EXTRACCION DE GRAVA DEL RIO CHIRIQUÍ VIEJO

Respuesta a 1ª Solicitud de Información aclaratoria al ESTUDIO DE IMPACTO AMBIENTAL

DICEA, S.A. IRC-040-05 Act. 2020
06/04/2022

En atención a la Nota DEIA-DEEIA-AC-0080-1006-2022, del 10 de junio del 2022, notificada el día 13 de junio de 2022, se procede a dar respuesta a las preguntas para la primera información aclaratoria al Estudio de Impacto Ambiental (EsIA) Categoría II, titulado "Extracción de Grava del Río Chiriquí Viejo", a desarrollarse en los corregimientos de Plaza Caisán, Dominical y Cañas Gordas, del Distrito de Renacimiento, Provincia de Chiriquí.

ÁREA DE EXTRACCIÓN # 2 RIO CHIRIQUI VIEJO	
LUGAR:	PANAMÁ, CHIRIQUI, RENACIMIENTO, QDA.VUELTA
USO:	EXTRACCION DE MATERIAL
TIPO DE MATERIAL:	MATERIAL NO METALICO, GRAVA DEL RIO
AREA POLIGONO:	4 HAS + 8,340.531 m ²

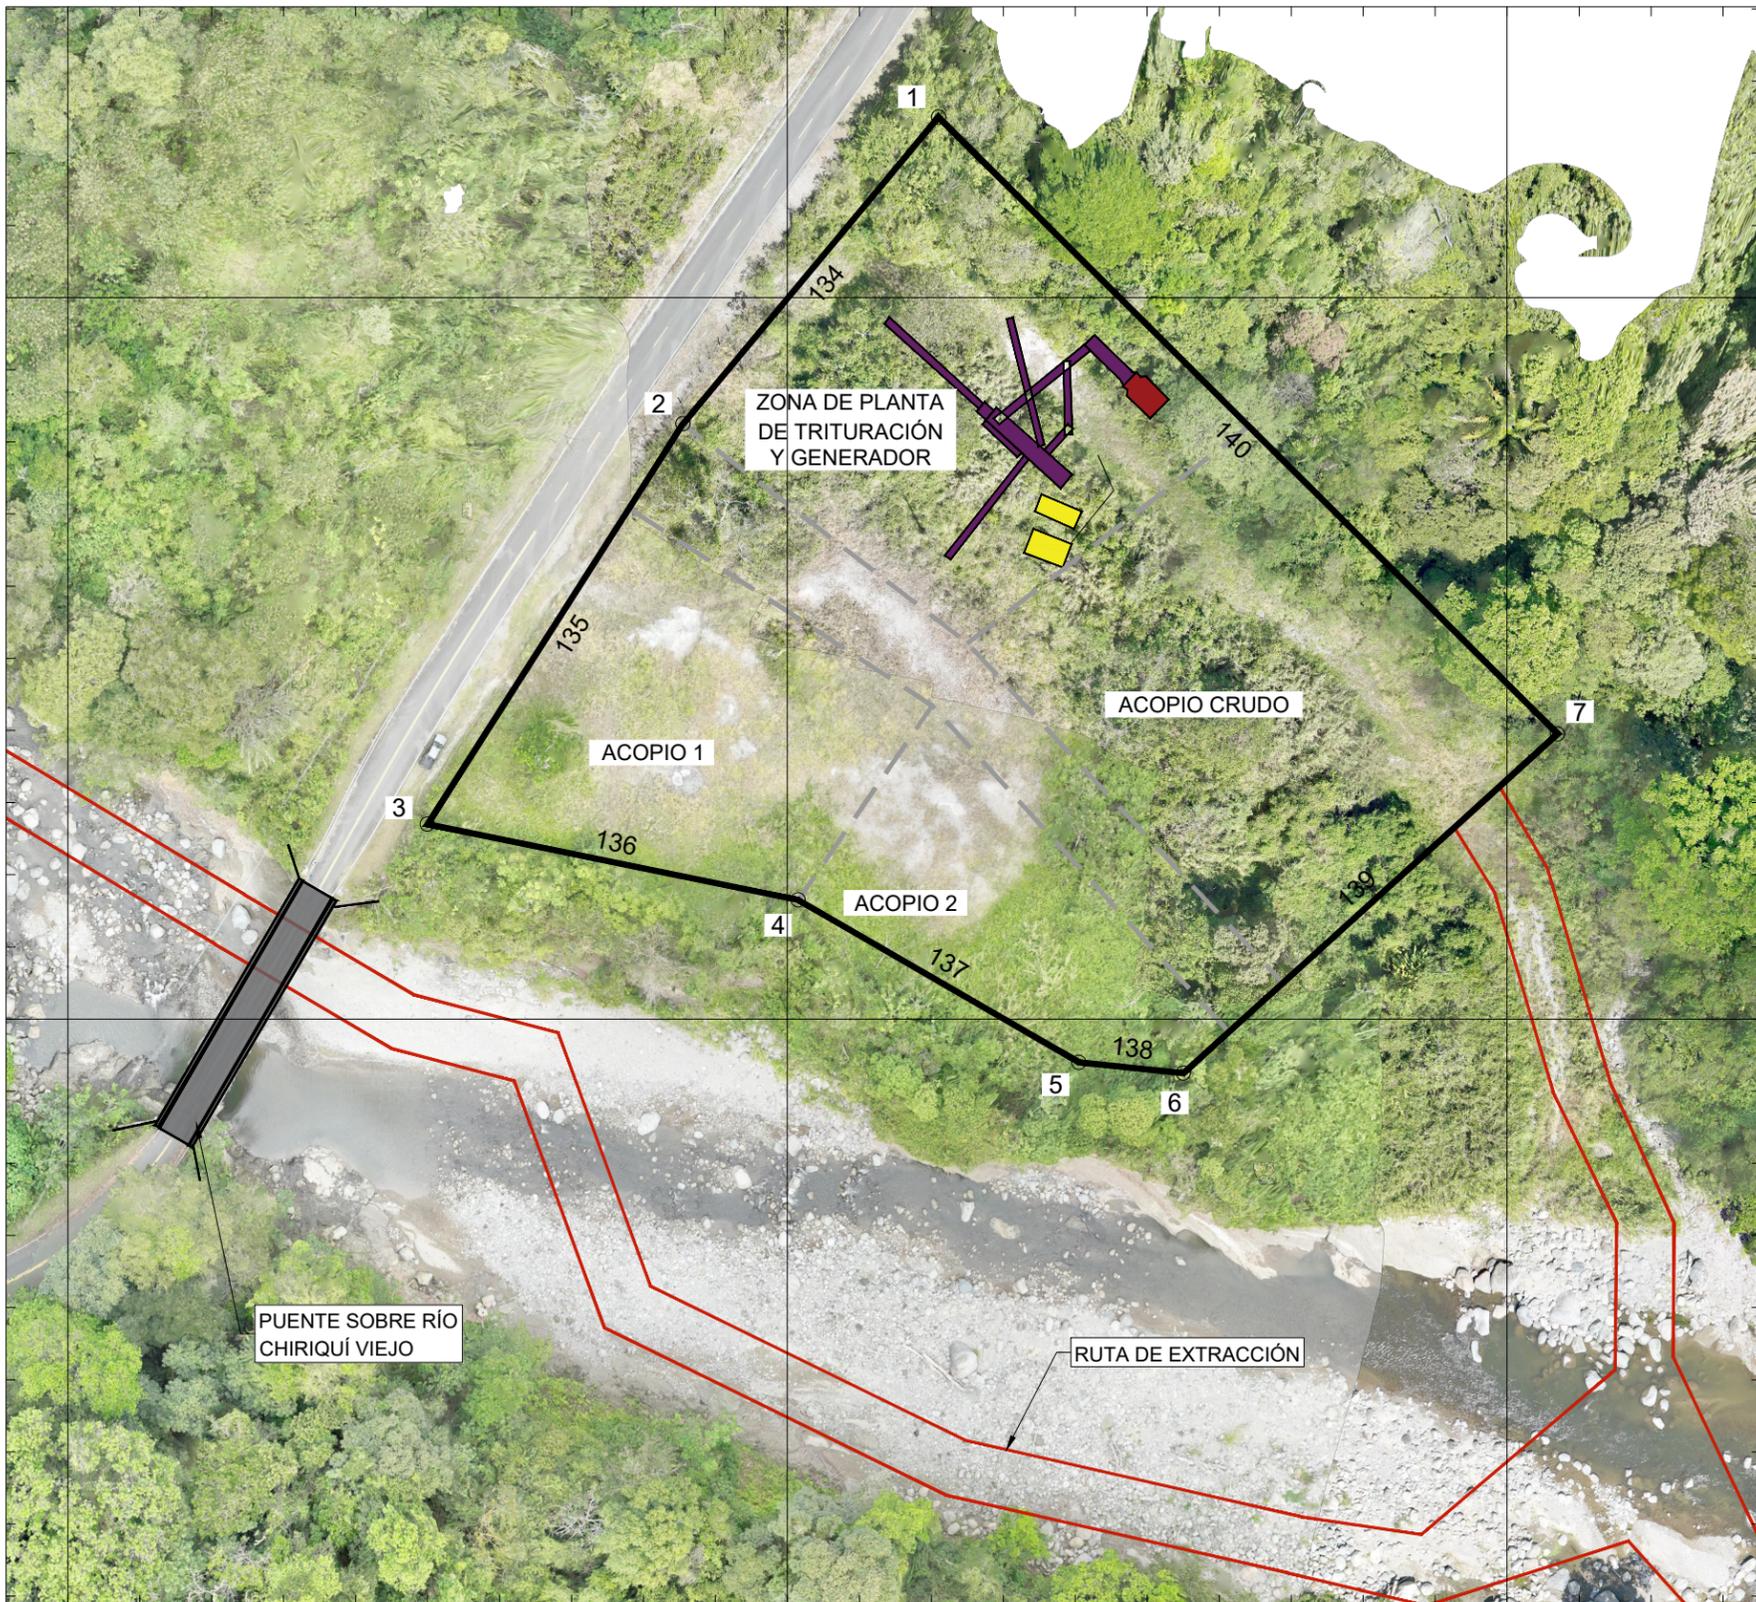
4. En la página 25 del EsIA, punto 3.1. Alcance, objetivos y metodología del estudio presentado, se presenta la tabla 3-1. Desglose del área del proyecto, donde se indica que el área de influencia de la zona de extracción 1 es de 9 Has+ 4,019.89 m², y de la zona de extracción 2 es de 16 Has+ 9,838.23 m², dando un total de 20 Has+ 3,858.12 m². Sin embargo, la sumatoria de la superficie de ambas zonas de extracción es de 26 Has + 3,858.12 m²; en la página del EsIA, punto 5. Descripción del proyecto, obra o actividad, se indica " ... El área de extracción es de 20 Has+3,858.12 m² en el Río Chiriquí Viejo. También se contará con un área de 1 HAS+0,641.25 m², donde se instalará la Planta de Trituración y el patio de acopio de material (Patio N°1, según Contrato de Arrendamiento adjunto en anexos), ubicado la finca 31535 ubicada en el Corregimiento de Plaza Caisán, Distrito de Renacimiento, Provincia de Chiriquí". Debido a lo antes señalado se solicita:

- a. Aclarar la superficie de las dos zonas de extracción, así como el área total.
 - b. Presentar las coordenadas correspondientes a ambas zonas de extracción.

Respuesta: Las áreas de extracción fueron reducidas. El área total de extracción es de 14 hectáreas + 3,347.421 m².

- Área de Extracción #1: 9 hectáreas + 5,006.890 m²
- Área de Extracción #2: 4 hectáreas + 8,340.531 m²

Respuesta. Se han reubicado las áreas de extracción respetando la distancia requerida de 500 metros del puente existente. Ver en anexo el plano de las zonas de extracción y en archivo Excel las coordenadas correspondientes.

Ilustración 8.4. 4: Ubicación de sondeos y recorrido de la prospección (Zona de Extracción Aguas Abajo).

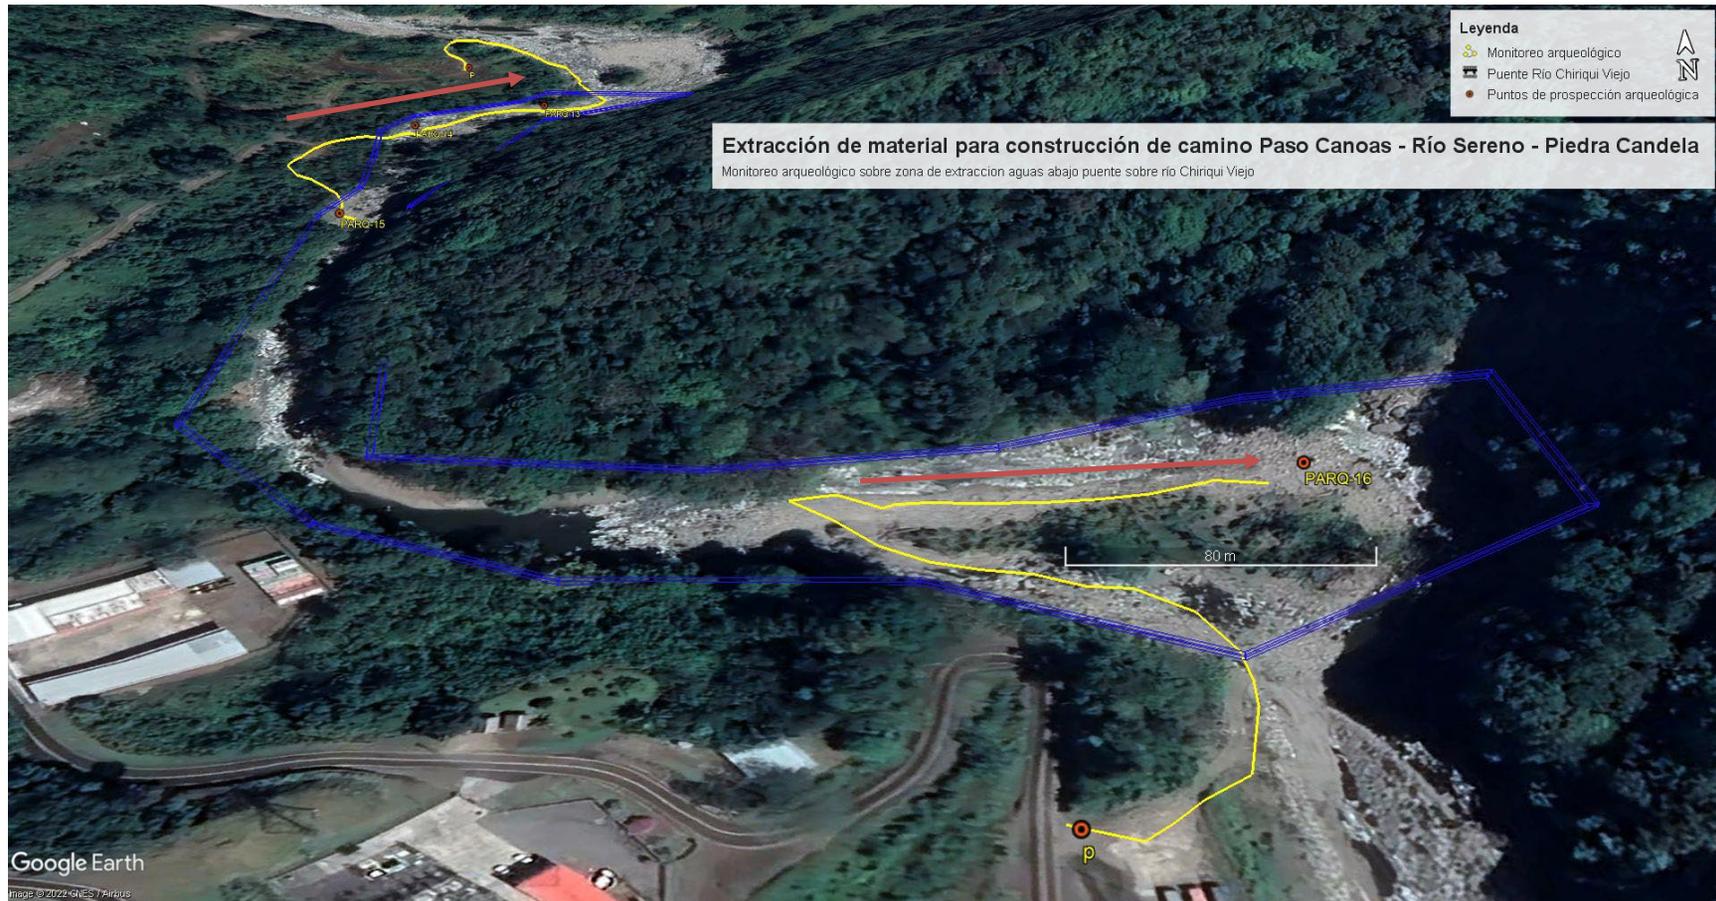
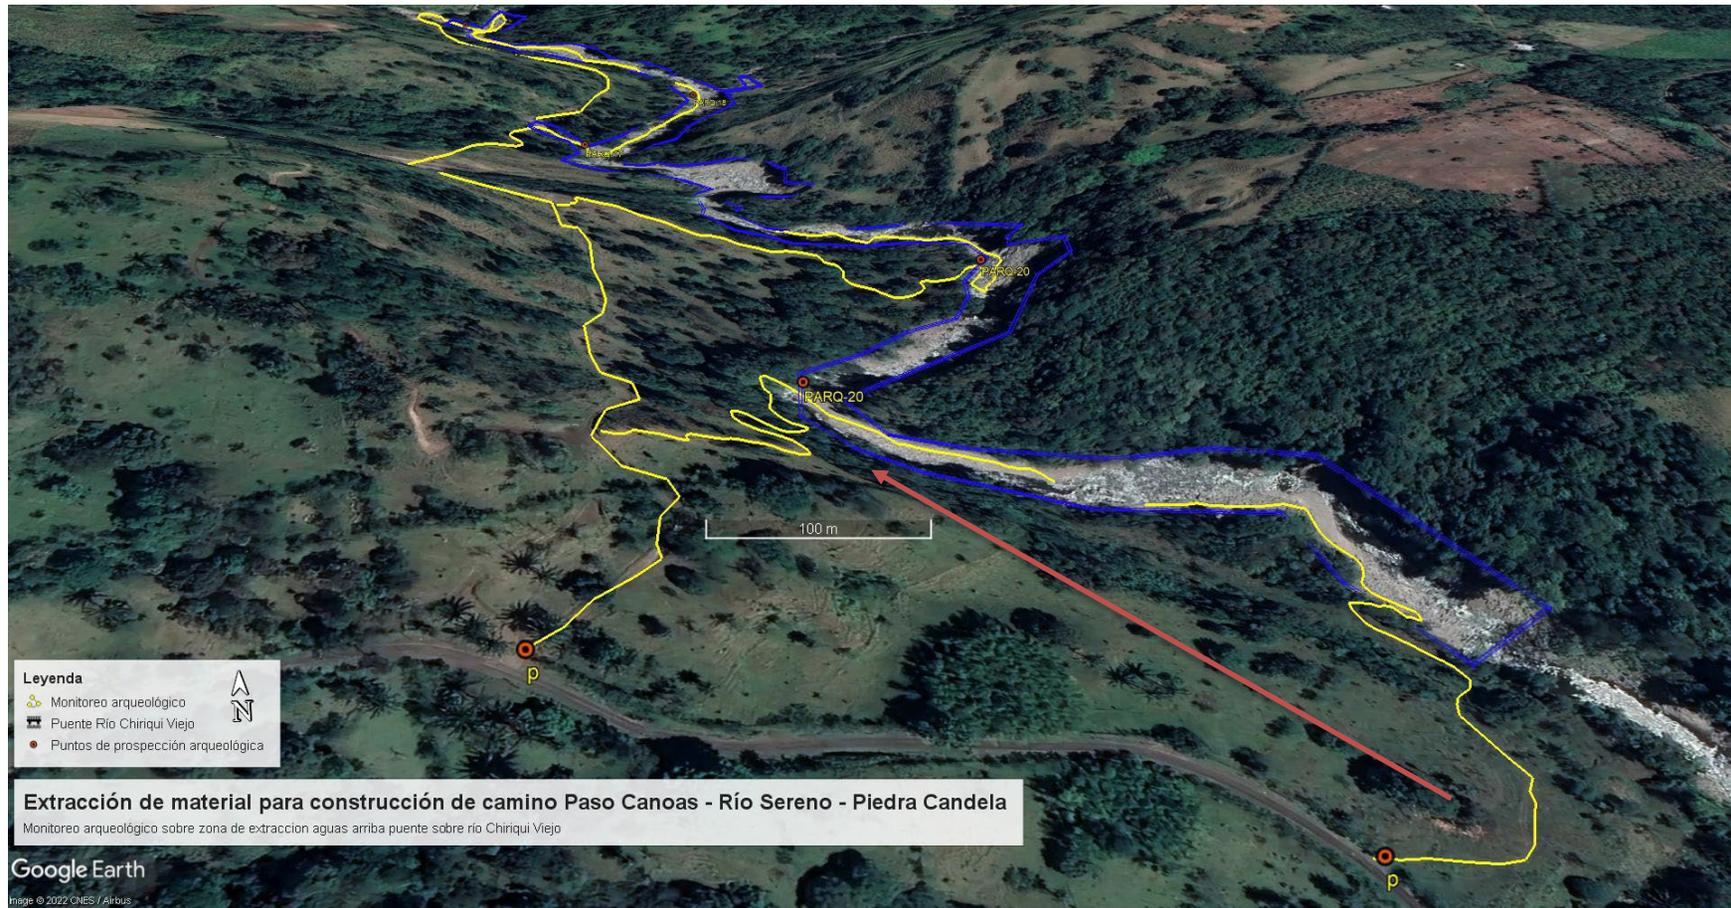
- Siguiendo a lo anterior, realizar la prospección arqueológica (superficial y subsuperficial) de las zonas de extracción 1 y 2, Planta de Trituración y el patio de acopio de material.

- Señalar en el plano a escala y georreferenciado del proyecto, las áreas cubiertas en la prospección arqueológicas superficial y subsuperficial versus los impactos proyectados.

Respuesta a la pregunta 25: Se anexa informe arqueológico. Cabe señalar que el material rocoso de la zona de cantera mantiene una compactación alta, lo cual no permitió abrir sondeos sub superficiales. Se recorrió la zona de extracción para evaluar el área.
